PORTO DE SINES
PROLONGAMENTO NW DO MOLHE LESTE
PAD.PR.23.005

ESTUDO PRÉVIO
ESTUDO DE IMPACTE AMBIENTAL
Identificação de alterações ao EIA

Este documento, autónomo do EIA, é apresentado pelo Consórcio constituído pelas empresas Consulmar e Nemus no sentido de dar resposta ao “Pedido de Elementos Adicionais para efeitos de Conformidade do EIA” por parte da Autoridade de Avaliação de Impacte Ambiental (AIA), a Agência Portuguesa do Ambiente (APA), de 28 de abril de 2026, veiculado pelo ofício com a referência S019761-202603-DAIA.DAP, relativo ao Procedimento de AIA n.º 3932.

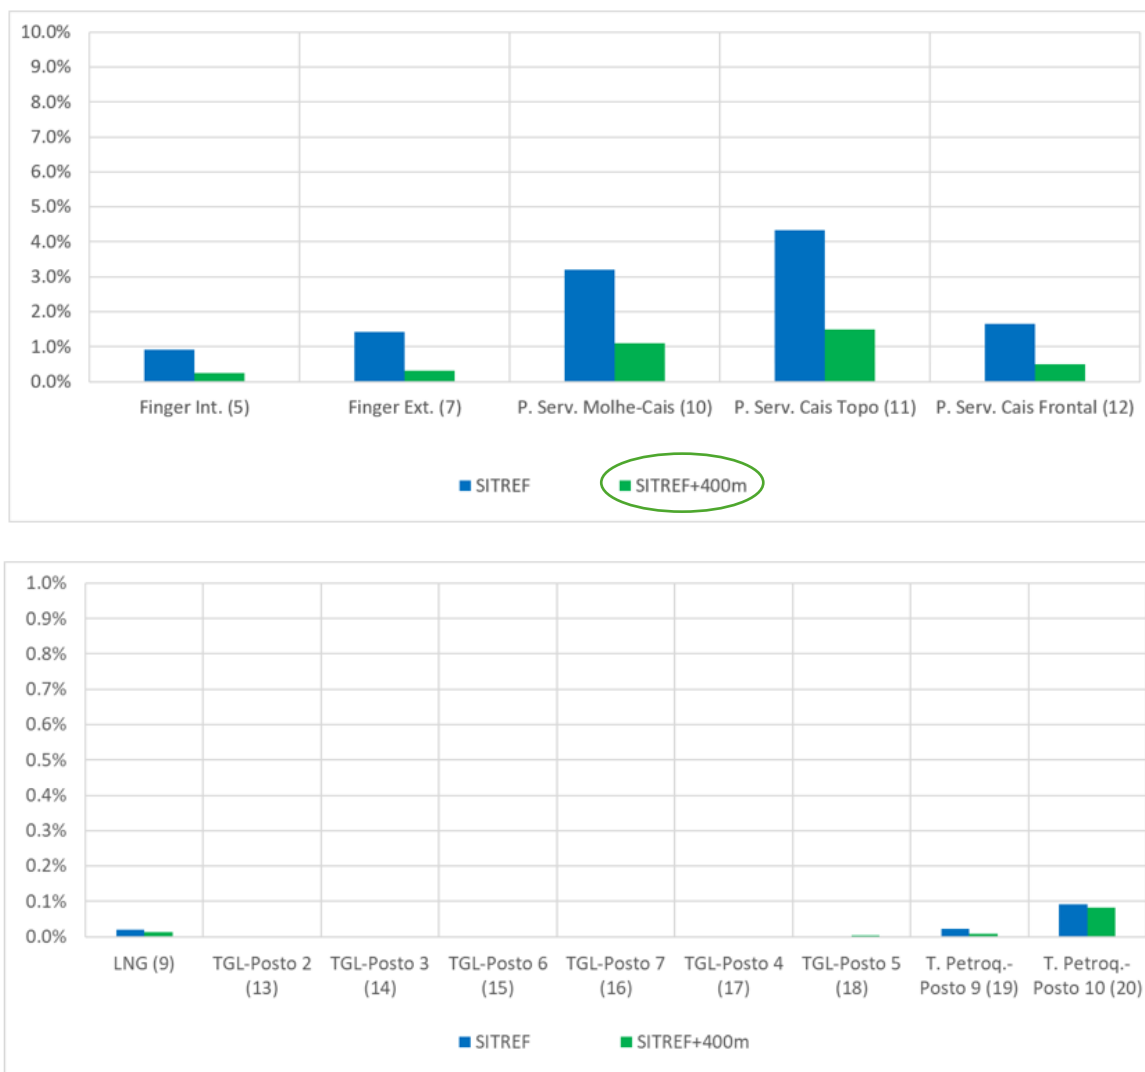
2.1. *Esclarecer se já está fixado o comprimento do prolongamento do molhe, dado que é referido que:*

i. «O principal objetivo deste Estudo Prévio é determinar o tipo de solução estrutural de quebra-mar, principalmente a constituição dos mantos resistentes do tronco e cabeça, ou seja, o tipo de bloco, volume, massa e tipo de colocação, sendo o comprimento final determinado em função do resultado dos estudos de modelação matemática do Novo Cais de Carga Geral, e que para efeitos desta fase do estudo e de acordo com o CE, foi considerado 400 m de prolongamento.»;

ii. «Relativamente às estimativas anteriormente apresentadas alerta-se que, por se estar ainda numa fase muito preliminar do projeto, em que o comprimento do molhe ainda não foi decidido, a solução a construir ainda não foi ensaiada em modelo reduzido (...).»

O proponente clarifica que o comprimento do prolongamento está definido, e é 400 m, tendo esta extensão já sido ensaiada em modelo físico reduzido no LNEC.

Como se referiu anteriormente, na descrição do projeto no Relatório Síntese (Volume 01) do EIA – secção “4.2.6. Análise técnico-económica do prolongamento do Molhe Leste” –, esclarece-se que o Estudo Prévio recomenda que o prolongamento do molhe Leste tenha uma extensão de 400 metros, por considerar o valor mais equilibrado entre eficácia técnica e racionalidade económica.

Figura 1 – Percentagem de inoperacionalidade na situação de referência e com prolongamento do Molhe Leste sem Novo Cais de Carga Geral (C0_ALT2_OTIMIZADA)

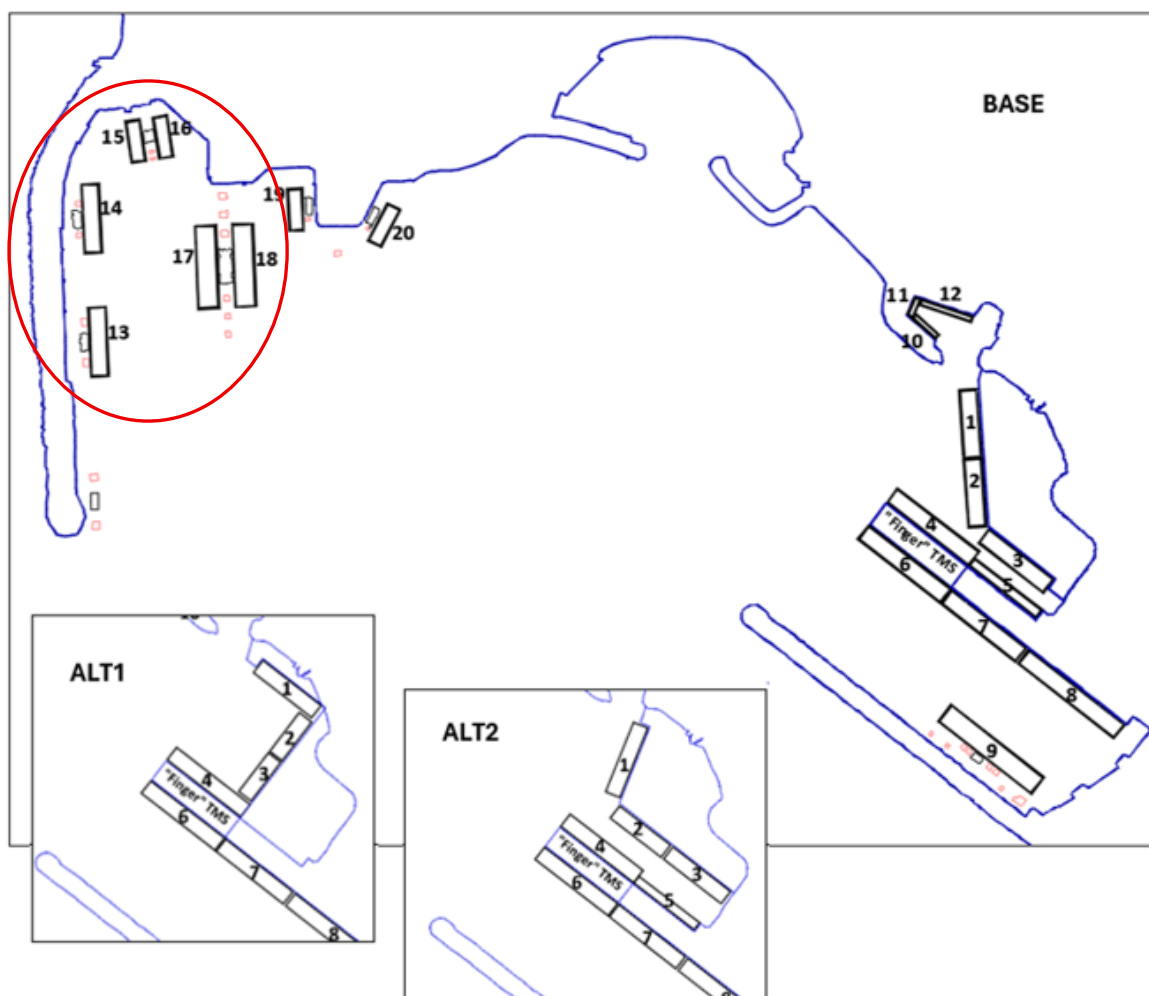
2.2. *Apresentar estudos de modelação de agitação para o cenário em que só seja efetuado o prolongamento do NW do molhe leste, e não o novo cais de carga geral. Com base nestes estudos deve ser discutida a influência na operacionalidade dos diversos cais do Porto de Sines, com especial enfoque nos cais associados a:*

i. *REN Atlântico;*

ii. *Terminal Petroquímico;*

iii. *Terminal de Graneis Líquidos.*

A secção 6.7.2. do Relatório Síntese (Volume 01) do EIA foi completada com resultados da percentagem de inoperacionalidade para a situação apenas com o prolongamento NW do molhe leste (sem a implementação do Novo Cais de Carga Geral), que se apresentam na figura seguinte, obtidos do estudo de modelação da agitação marítima efetuado no âmbito do Estudo Prévio (agora atualizado e apresentado em anexo ao EIA – Anexo 5 do Volume 02). Esta análise também foi incluída na descrição do projeto – secção 4.2.6. Análise técnico-económica do prolongamento do Molhe Leste – do Relatório Síntese (Volume 01) do EIA.

Com base nos resultados obtidos, e focando os cais associados à REN Atlântico (Terminal Gás Natural Liquefeito) e Terminal Petroquímico, é possível verificar-se que com o projeto existe uma redução da percentagem de inoperacionalidade até cerca de 50% em ambos terminais, atingindo 0,01% no primeiro terminal e 0,01%-0,08% no Terminal Petroquímico. Esta melhoria resulta do aumento da proteção conferida pelo molhe, traduzindo-se numa diminuição da agitação residual na bacia portuária e junto às frentes de acostagem destes terminais.

Quanto ao Terminal de Granéis Líquidos, os resultados indicam uma situação globalmente estável, apresentando o posto 5 com o projeto do prolongamento NW do molhe leste um reduzido agravamento da inoperacionalidade de 15 min./ ano, correspondente a 0,003% considerando o limite de operacionalidade de Hs>1,5 m adotado no projeto para esta área portuária, o qual se encontra associado a alterações locais no padrão de agitação resultantes da nova configuração do molhe, mantendo-se, contudo, valores muito reduzidos e sem expressão operacional relevante.

A influência na operacionalidade dos diversos cais do Porto de Sines é especialmente notória no Porto de Serviços (até 1,5%, redução de cerca de 2/3 face à situação de referência) e no Terminal Multipurpose (até 0,5%, redução de cerca de 2/3 face à situação de referência).

Globalmente, os resultados da modelação demonstram que o prolongamento NW do molhe leste, na ausência do Novo Cais de Carga Geral, conduz a uma melhoria generalizada das condições de agitação marítima no interior do Porto de Sines. Os níveis de inoperacionalidade obtidos são, em todos os casos, reduzidos e inferiores aos limiares geralmente considerados críticos para a exploração portuária, não se identificando impactes negativos relevantes na operacionalidade dos terminais analisados e registando-se, pelo contrário, um reforço da fiabilidade operacional do porto.
